# 島根原子力発電所2号炉

### 指摘6 漂流物衝突荷重の設定方針

#### (コメント回答)

令和2年9月  
中国電力株式会社

発電所沖合で操業する漁船(総トン数10トン以上)の操業エリア

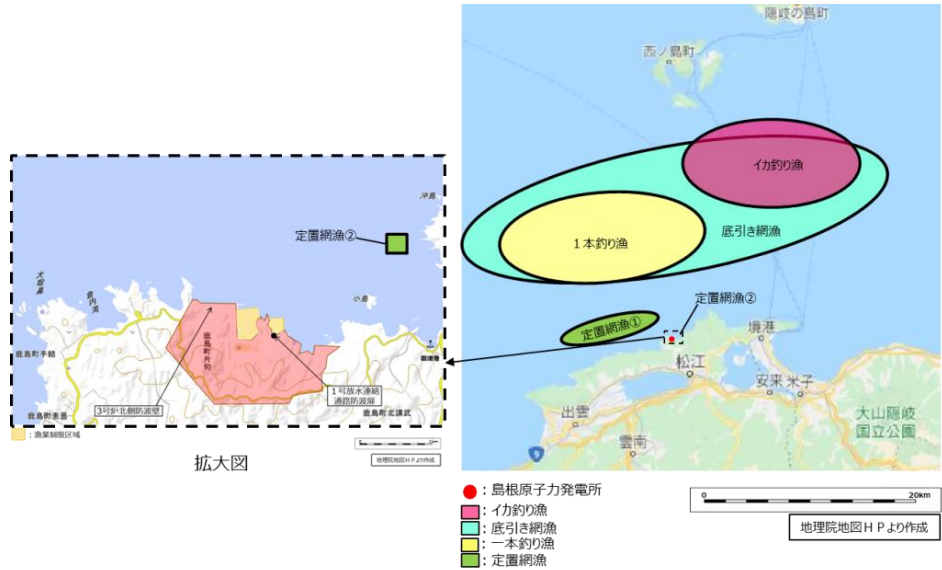
- 発電所近傍を航行又は操業する漁船について、航行不能となる事象想定を除外できる根拠を先行サイトの考え方も踏まえて説明し、想定不要の蓋然性を説明できないのであれば漂流物として評価して説明すること。

- 先行サイトの考え方も踏まえ、発電所沿岸及び沖合を操業する漁船については、航行不能となり漂流する可能性を考慮し、漂流物評価を行う。
- 漁船の操業位置等を調査し、漂流物評価を行い、総トン数3トンの漁船を外海に面する津波防護施設に考慮する対象漂流物として選定した。

➤ 発電所沖合で操業する漁船とその位置は以下のとおり。

港湾内に面する津波防護施設に考慮する漂流物の配置

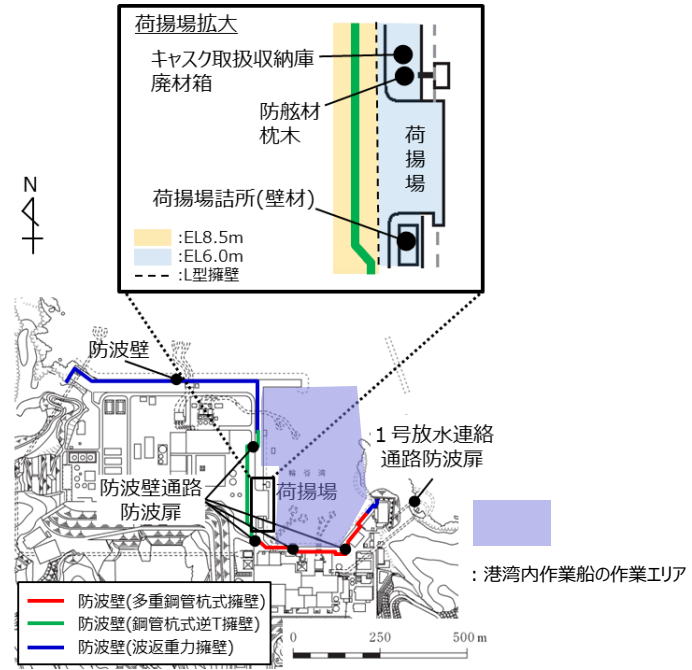
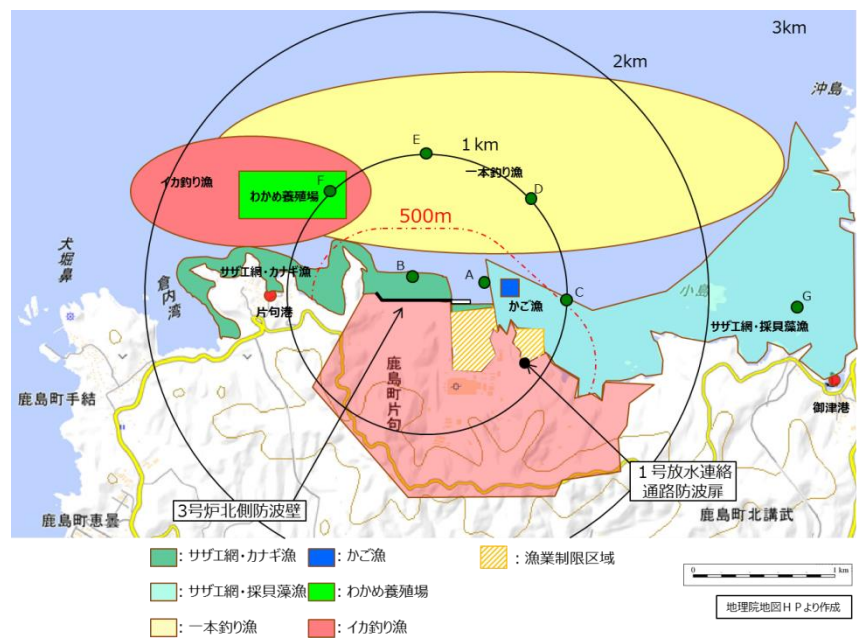
- 漂流物到達可能性及び防波壁への影響について、日本海東縁部を波源とする津波と海域活断層を波源とする津波のそれぞれに対して評価する方針であるため、それぞれの評価が明確となるよう説明すること。また、防波壁への影響については、海域活断層を波源とする津波による漂流物衝突荷重が防波壁（波返重力擁壁）のケーソン部に作用することを踏まえて説明すること。

- 津波防護施設に考慮する漂流物について、日本海東縁部に想定される地震による津波及び海域活断層から想定される地震による津波、各々について、漂流物の津波防護施設への到達可能性評価を踏まえ選定した対象漂流物及びその設置位置を以下に示す。

津波防護施設	津波波源	日本海東縁部に想定される地震による津波	海域活断層から想定される地震による津波	備考
輪谷湾内に面する津波防護施設 対象： 波返重力擁壁（輪谷部），逆T擁壁，多重鋼管杭式擁壁，防波扉		対象：キャスク取扱収納庫※ 種類：鋼製構造物（鋼製） 質量：約4.3t	対象：10トン作業船※， 0.7トン漁船 種類：船舶（FRP製） 質量：約30t，約2t	・日本海東縁部に想定される地震による津波については、荷揚場設備のうち、最大であるキャスク取扱収納庫を選定した。 ・海域活断層から想定される地震による津波については、輪谷湾内で作業する作業船及び漁船を選定した。
外海に面する津波防護施設 対象： 波返重力擁壁（北側），1号放水連絡通路防波扉		対象：3トン漁船 種類：船舶（FRP製） 質量：約9t	対象：3トン漁船 種類：船舶（FRP製） 質量：約9t	・発電所から500m以内で操業する漁船のうち、最大である総トン数3トンの漁船を選定した。

防波壁（波返重力擁壁）における  
漂流物対策工のイメージ

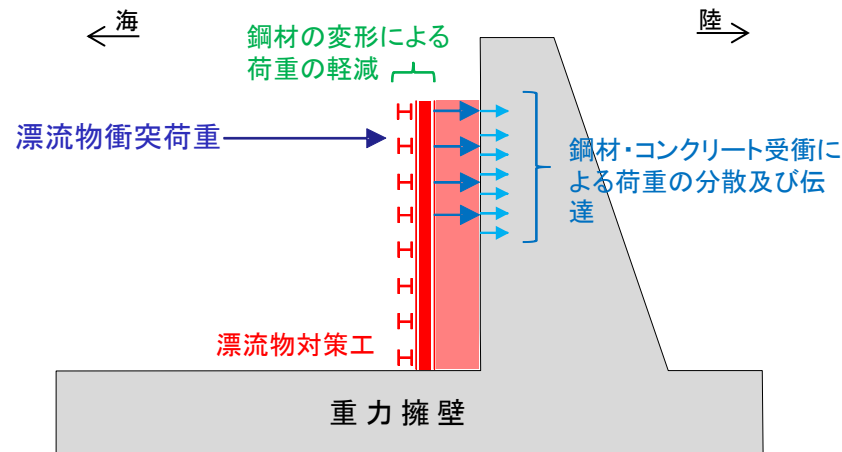
- 漁船を漂流物とする場合は、防波壁への到達可能性を評価した上で、漂流物衝突荷重による防波壁への影響及び構造成立性を説明すること。また、構造成立性への影響が否定できない場合は、漂流物による影響の防止又は緩和について、設計又は運用等による能動的な対応方針を説明すること。

- 日本海東縁部に想定される地震による津波における漂流物対策として、漂流物衝突荷重を軽減・分散させること、又は漂流物衝突荷重を受け持つことが可能な漂流物対策工を設置する。
- 漂流物対策工は、下図に示すように津波防護施設の前面にコンクリートや鋼材の設置を検討する（1号放水連絡通路防波扉については、連絡通路の閉塞を含めて検討する）。

- 漂流物対策工に期待する効果及び効果を発揮するためのメカニズムを以下に示す。
